**HaskoningDHV Nederland B.V.**  
**Mobility & Infrastructure**

Aan: Waterschap Brabantse Delta  
Van: Chris van Doveren, Ivar Lokhorst (Royal HaskoningDHV)  
Datum: 22-12-2022  
Kopie: -  
Ons kenmerk: BG9342-MI-NT-221222-0907  
Classificatie: Beperkt verspreid

**Onderwerp: Ontwerpnootie toelichting VO+ (aanvulling op het Voorlopig ontwerp RHDHV 11 januari 2021)**

*Figuur 1 De ligging van de nieuwe meander / in het oorspronkelijke ontwerp (VO/lichtblauw) en het nieuwe ontwerp (VO+ /donkerblauw)*

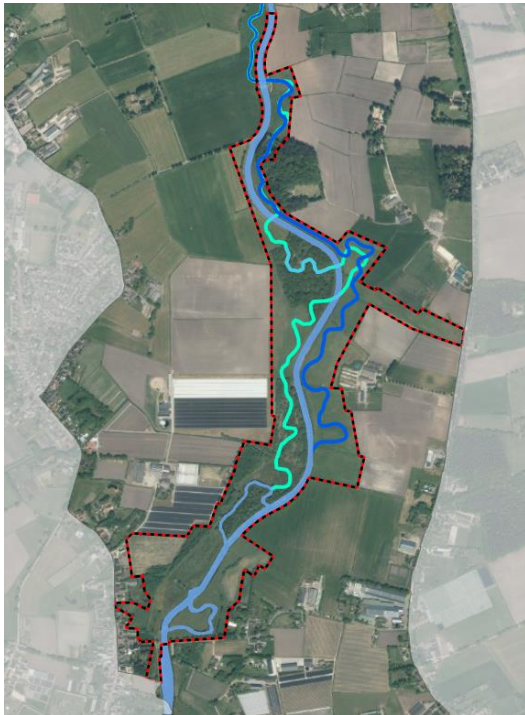
- Realiseren nieuwe vrije stromende meander parallel aan de hoofdwaterloop op de oostoever met een totale lengte van 2.060 meter, zodanig dat wordt voldaan aan de vereiste stromingssnelheden vanuit de Kaderrichtlijn Water en waarmee het aantal kruisingen van de meander met de huidige Mark incl. bijbehorende dammen wordt teruggebracht.
- Behoud van huidig (functioneren) reeds aangelegde meanders Markweg en Kerzel.
- Aanpassen peil stuw Galder tot NAP + 2.70+. (gelijk aan peil in het VO, bovenstrooms moeras).
- Herziening van inrichting landnatuur.
- Handhaven tracé fietspad aan de westoever.
- Realiseren halfverharding verbinding fietspad en Strijbeekseweg (incl. fietsbruggen over de meander en de Mark).
- Tijdelijke voorziening t.h.v. stuw Galder (overgangsfase tussen DO en VO gebied).

Op basis van de gestelde randvoorwaarden is de meander voor het zuidelijk deel aan de oostzijde geprojecteerd. Hier volgt het nieuwe ontwerp nu de oude loop van de Mark. Om zoveel mogelijk een doorgaande loop te creëren met een geleidelijk aflopende waterbodem en een profiel met dezelfde beddingbreedte en vormgeving is daarna gekozen om de meander tot direct na de stuw Galder geheel aan de oostzijde te projecteren. Hiermee vervallen ook het aantal 'kruisingen' van de hoofdwaterloop wat er voor zorgt dat het systeem beter in natuurlijk evenwicht zal komen en ongewenste effecten van erosie en sedimentatie rondom dammen, in en uitlaten van de meanders die kunnen leiden tot aan/afvoerproblemen wordt voorkomen.

- De hoogte van dam meander Markweg blijft conform huidige situatie op een hoogte van 2,90+ NAP.
- De hoogte van dam bij meander Kerzel wordt ten opzichte van de bestaande situatie (2,50+ NAP) verhoogd naar 2,80+ NAP (in het VO was deze voorzien op 2,70+).

- Er wordt een extra dam gerealiseerd op 2,70 + NAP bij de instroom van de nieuwe meander
- Stuw Galder wordt vast gezet op 2,70+ m NAP. In het VO was voorzien in een peil van 2,50+, echter vanwege het vervallen van een aantal dammen is een peil conform bovenstroomse deel gewenst. In extreme situatie (T100) bestaat de mogelijkheid om stuw Galder verder op te trekken ter bescherming van Breda.

- De nieuwe meander heeft een bodemverloop van 1,85 m+ NAP tot 1,30 m+ NAP en een lengte van 2060 meter (deze was in het oorspronkelijk VO ca. 2300 meter, waarbij het verschil te verklaren is door het deel aan de bovenstrooms zijde tussen de uitstroom van meander Kerzel en instroom nieuwe meander (ca. 250 meter).

Figuur 2 Stroomsnelheden gedurende een zomermaand

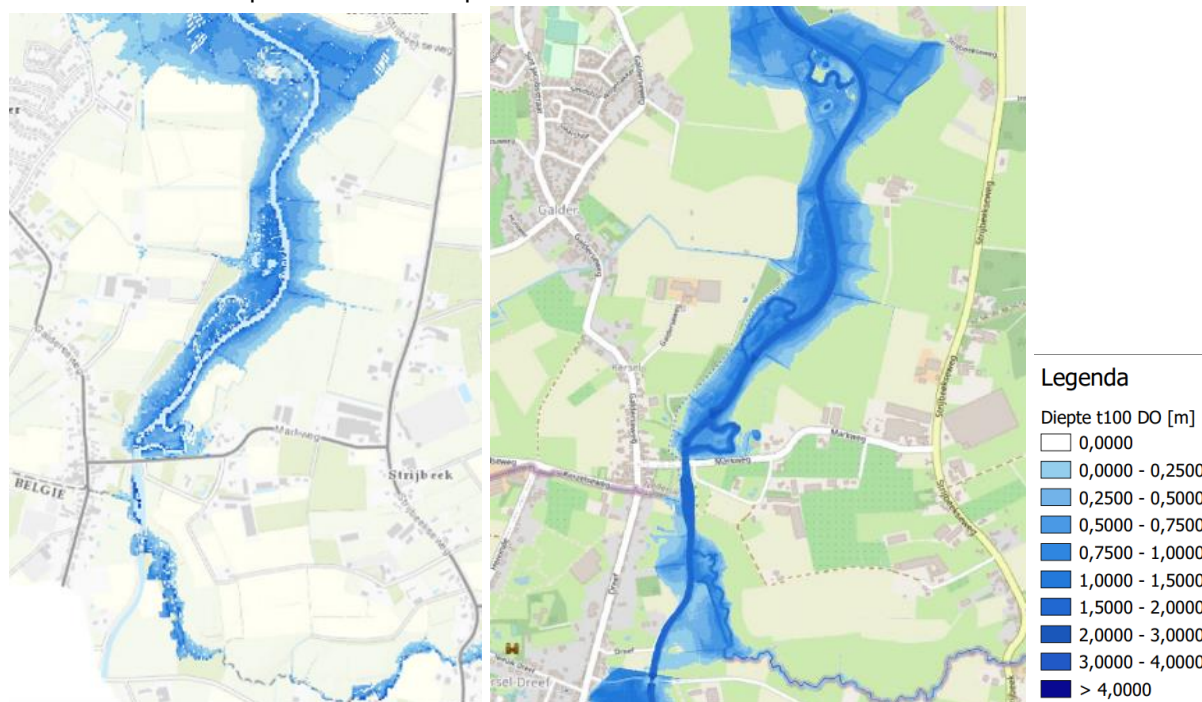
Uit een doorrekening met het hydrologisch model blijkt dat gedurende een zomermaand (lage afvoeren) de stroomsnelheden in de gehele nieuwe meander tussen de 20 en 30 cm/s liggen. De stroomsnelheden in de meander Markweg en meander Kerzel liggen iets lager, maar dit wordt niet veroorzaakt door de aanleg van de nieuwe meander. Hiermee wordt voldaan aan de streefsnelheden vanuit het KRW. Alleen gedurende een droge zomerweek (extreem lage afvoeren, komt 1 week per jaar voor) valt de stroomsnelheid iets onder de 20 cm/s.

In de VO situatie lag de stroomsnelheid in de droogste zomermaand tussen de 15 en 20 cm/s en bij hogere afvoeren tussen de 20 en 40 cm/s. Het aangepaste VO voldoet hiermee iets beter aan de KRW doelen.

Figuur 4 Verandering in gvg in VO (links) en VO+ (rechts)

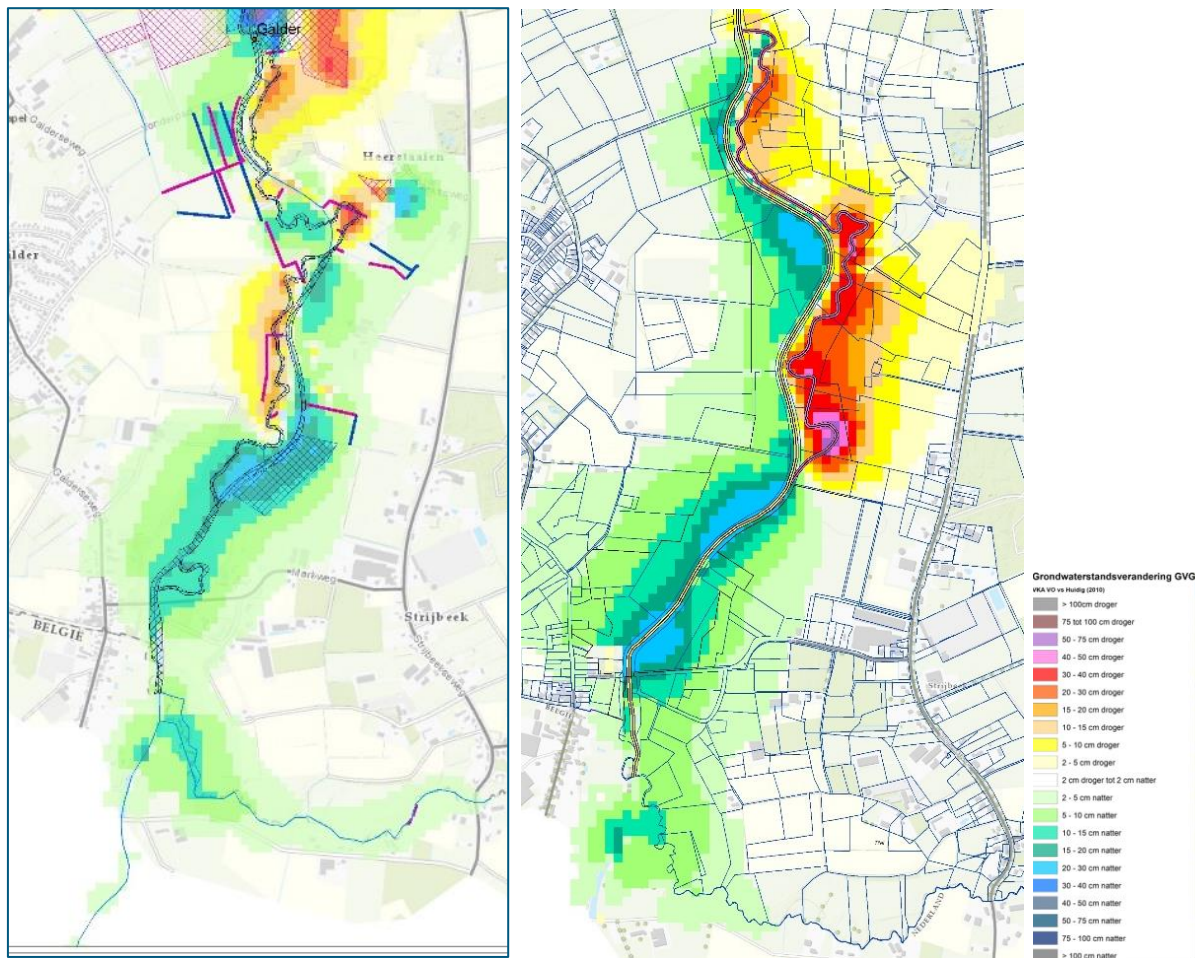
In vergelijking met het huidige VO zijn er enkele veranderingen in de grondwaterstanden. Bovenstrooms van de nieuwe meander leidt het nieuwe ontwerp (VO+) tot iets meer vernatting dan het oorspronkelijke VO. Ter plaatse van de nieuwe meander zien we verschuivingen in de vernatting en verdroging tussen het VO en het VO+. Doordat de meander in het VO+ volledig op de oostoever ligt neemt de verdroging daar substantieel toe ten opzichte van het VO. Op de westoever zien we juist een vernatting in het VO+ ten opzichte van het VO. Netto lijkt het VO+ bovenstrooms van de nieuwe meander iets meer te vernatting en ter hoogte van de nieuwe meander iets meer te verdrogen dan het VO.
